פורום אורבני גינות העיר 2.9.2026 – סיכום

• הרחבת בתי ספר אוולינה דה רוטשילד ופולה בן גוריון - מס' 101-0995332

מתוך החלטת הוועדה המחוזית לתכנית

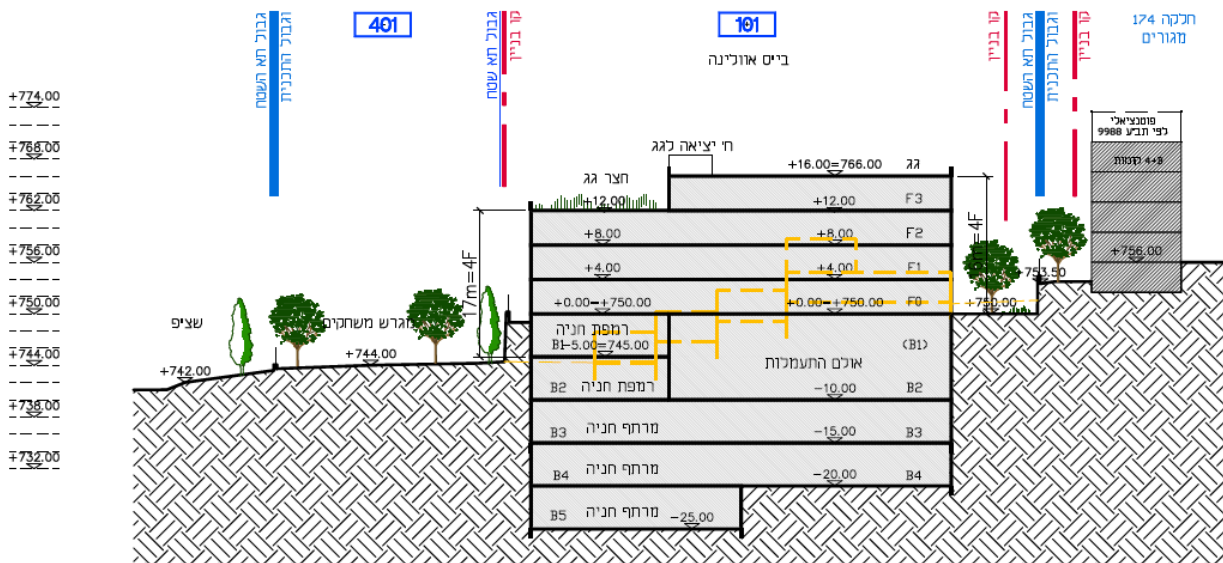
- חריגה בגובה הבינוי, כאשר הוא נקבע עפ"י מפלס הכניסה, אבל מפלס הכניסה משתנה ונוצר חזיתות בנות 9 קומות גובה. ולכן, יש לקבוע מפלס כניסה עבור כל כניסה בנפרד ולספור גובה קומות מכל כניסה בנפרד.

- יש להתאים את הבינוי לבניה מדורגת - כמו בית הספר הקיים - ולא לתת אפשרות לעוד 5 קומות מתחת לכניסה הקובעת. יש להגביל את גובה הבינוי עפ"י כניסה קובעת בכל אגף וכל מפלס כניסה נפרד, לא לאפשר בניה מתחת למפלס הכניסה הקובעת ולהגביל בינוי של 4 קומות מעל הכניסה הקובעת. כך המופע מכל חתר לא עולה מעל 4 קומות וכך שומרים על דירוג הגיבוי המתאים לטופוגרפית השטח.

3. על כן, הוועדה קובעת כי בטרם תתקבל החלטה סופית בעניינה של התכנית יצורף למסמכי

התכנית נספח בינוי המציג תבנית בניה עקרונית לצורך המחשת הבינוי הצפוי וצמצום אי הוודאות בעניין זה. הנספח יציג את נפחי הבנייה ותכנית בהתאם להוראות התכנית, תוך

הגבלת הבינוי לעד 4 קומות בכל חתך, מיקום מפלס כניסה קובע ומחייב, הצגת חצרות ומגרשי ספורט וסימון הריסות ככל הנדרש.

חתך B-B - מתוך מסמכי התכנית

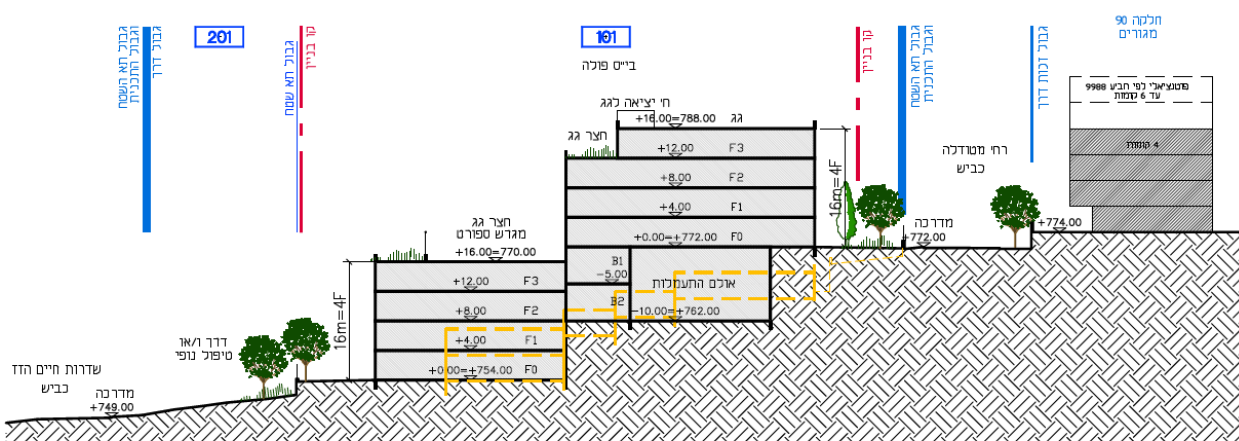
- מסמך הבינוי הכלול במסמכי התכנית משפר את המצב של המסמך שהוגש בהפקדת התכנית, אבל הוא לא מהווה נספח בינוי ממנו אפשר להפיק מסקנות לגבי הבינוי המוצע, להבין נפחיות הבינוי המוצע, להבין יחסים בין אולם ספורט מקורה למשל לבינוי לידו, להבין יחסים בין החניון לבין הבינוי העיקרי לידו וכו'. המינהל מתנגד בתוקף לרמת המסמכים שהוגשו לוועדה ולעיון הציבור ודורש להחזיר את המתכננים לשולחן השרטוט כדי להכין מסמכים לאוים.
- לצורך השווה, המינהל מציג כאן 2 דוגמאות של מסמכים עבור תכנית מפורטת למתחמי בתי ספר בלוריא ובגמנסיה. הבדל הרמה גדול מדי כדי להתייחס למסמכים שהוגדו לתכנית שבדון "נספח בינוי" או "מסמך לעיון הציבור".

4. הבינוי יהיה מדורג בהתאם לטופוגרפיה, תוך בחינת היחס לנוף ולבינוי הקיים ועל מבנה השימור "בית רוזנבאום".

סימון העצים על גבי התכנית - מתוך מסמכי התכנית

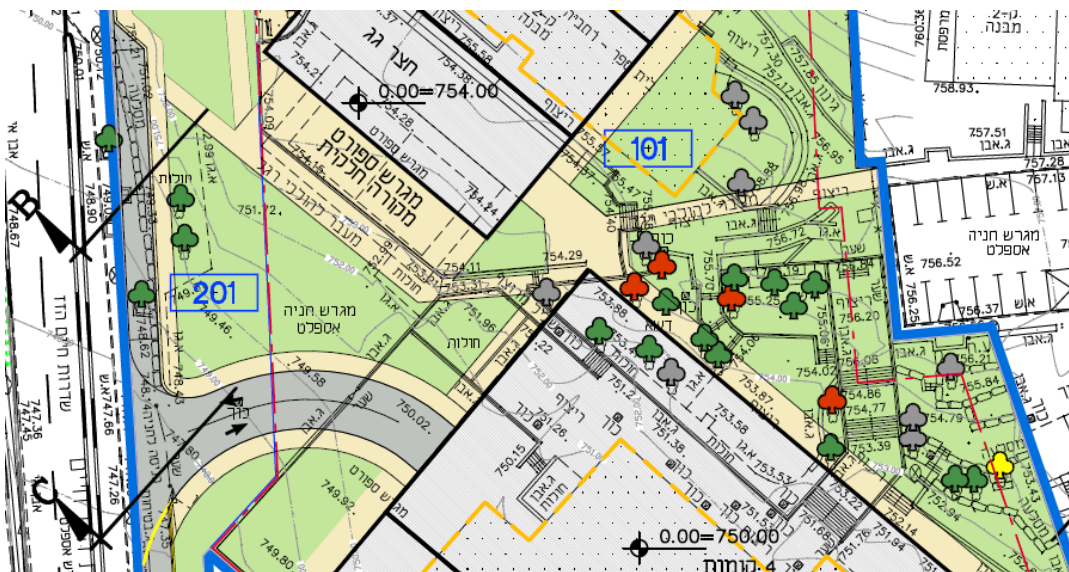
- התכנית מציגה את העצים בדרך מבלבלת ולא עפ"י האופן המוסכמת המקצועית של בציעת עצים עפ"י 3 קטגוריות: שימור, העתקה וכריתה. במקום, בתכנית העצים מסומנים בצבעים עפ"י עריכות גבוהה, בינונית ונמוכה. עם זאת, התכנית לא מתייחסת לערך העצים ומציעה בינוי בכל מקום שיש עצים. ולכן, המינהל מבקש לצרף סקר עצים לתכנית עכשיו ולא בשלב היתר, על מנת לתת עוד אפשרות למתכננים להתייחס לשטח ולהציע תכנית איכותית ומתאימה יותר.
